変更点

■ 統合リモコンへ変更します

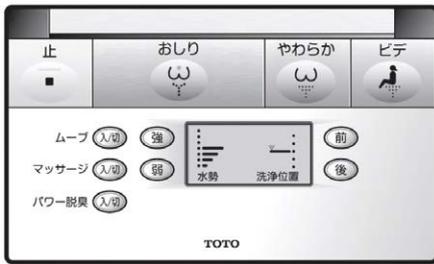
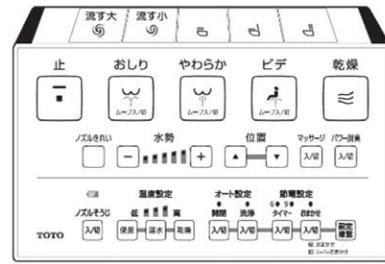
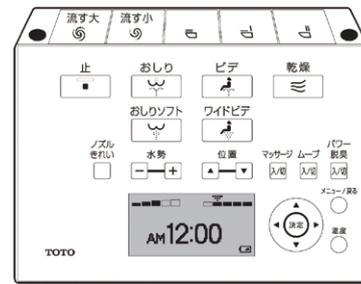
※ボタン数は増えますが、従来の機能しか使用できません。

タンク内の構造図:変更部位A、B、C

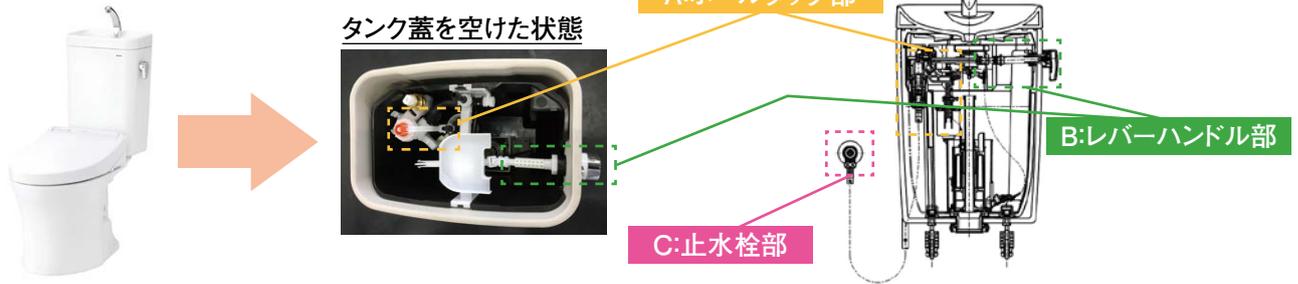
密結タンクに使用されている3ユニット (A,B,C) の仕様変更を行う

変更点	A:ボールタップ部			B:レバーハンドル部	C:止水栓部
	(1)	(2)	(3)	ナットの変更	止水栓の変更
	ダイヤフラム部等の変更	吐水口の変更	整流網部の変更	ナットの変更	止水栓の変更
	<p>■ダイヤフラム部の小穴径を変更し、識別のため色を変更します</p> <p>高さ:小 → 高さ:大</p> <p>※上記、小穴変更に伴い、洗浄水量の調整のため、タンクの開口サイズを変更。</p>	<p>■吐水口形状を変更します</p>	<p>■整流網を樹脂一体型に変更します</p> <p>整流キャップ</p> <p>整流網</p>	<p>■握り易く、且つ工具が掛けやすいナットに変更します(施工性の向上)</p>	<p>■単管一体型に変更します (現行ピュアレストEX/QRと同一仕様)</p> <p>止水栓本体</p> <p>単管</p> <p>単管一体化</p> <p>箱入り → 袋入り</p> <p>※梱包方法が”袋入り”に変更。</p>

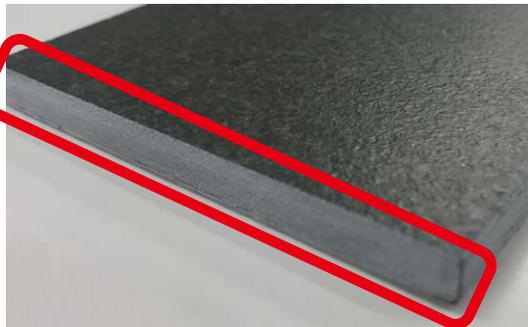
■一方のコバ面(断面)にクリア塗装加工を施します

コバ面クリア塗装加工なし

コバ面クリア塗装加工あり
